改善箇所説明図

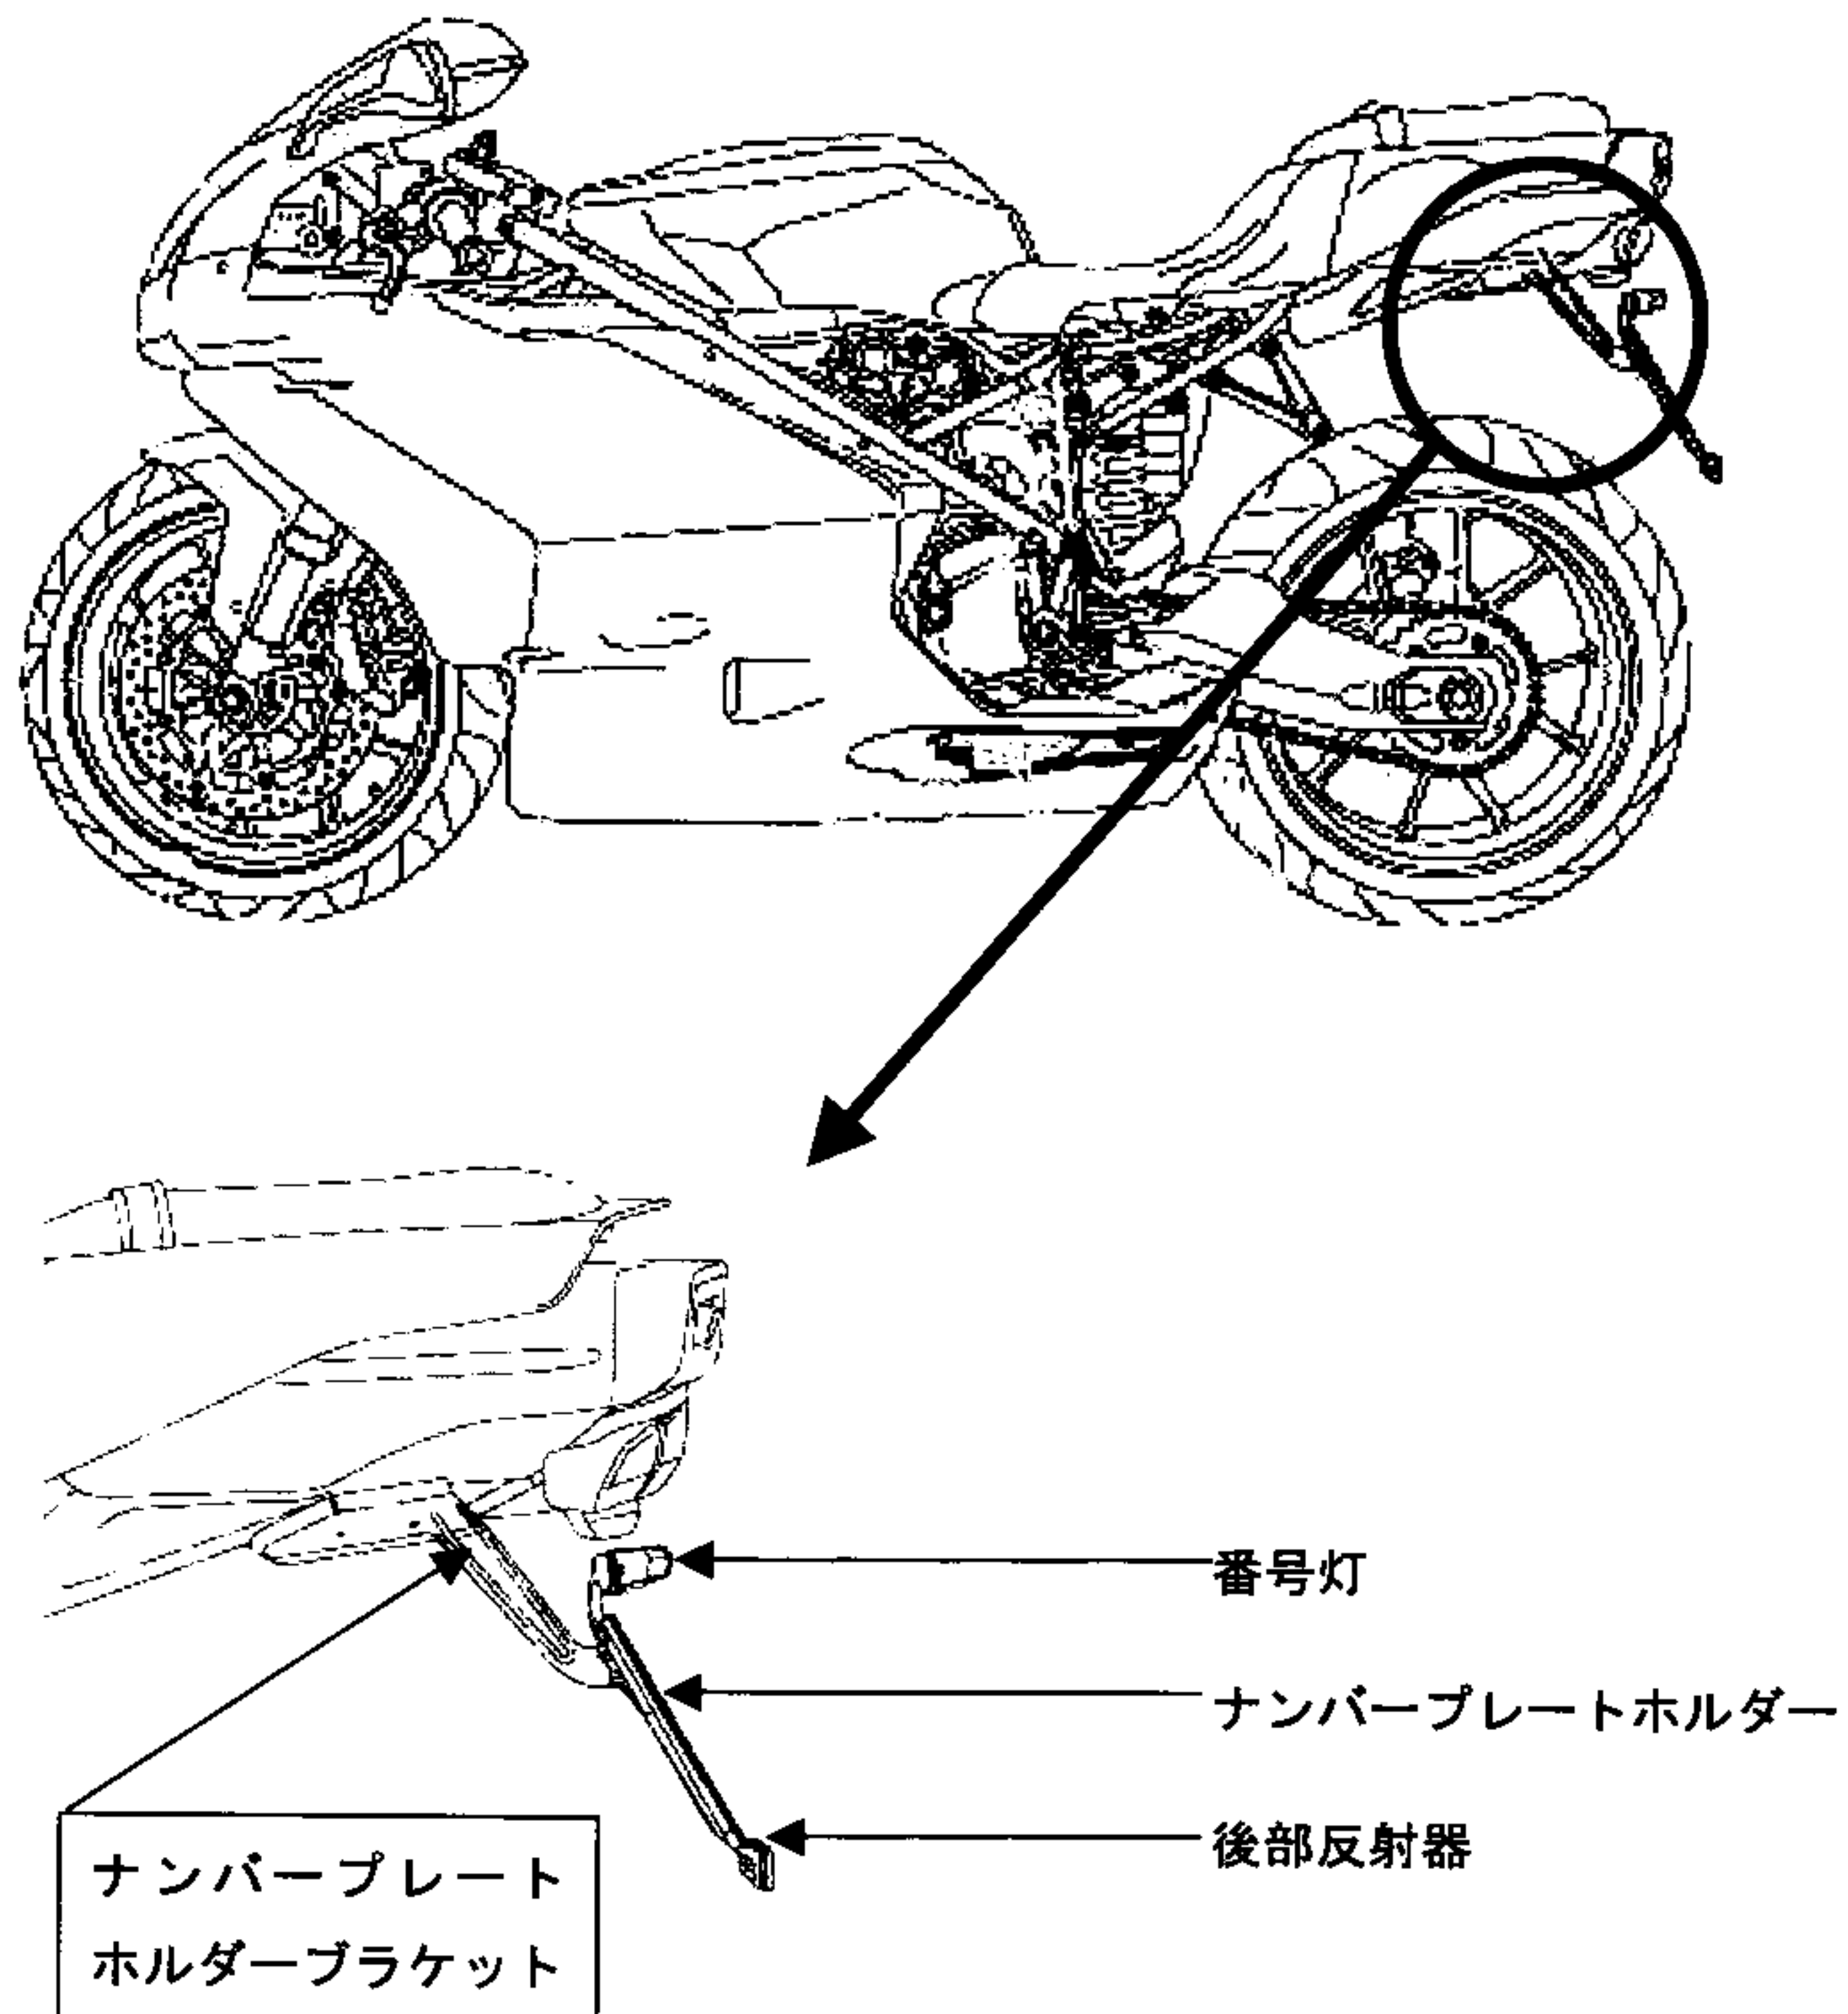
基準不適合箇所

車体において、後部反射器、ナンバープレートと番号灯を取り付けているホルダーのブラケットの強度が不足しているため、そのままの状態で使用を続けると、走行時の車両振動により当該ブラケットに亀裂が発生し、最悪の場合、ホルダーが脱落するおそれがある。

改善の内容

全車両、ナンバープレートホルダーブラケットを対策品と交換する。
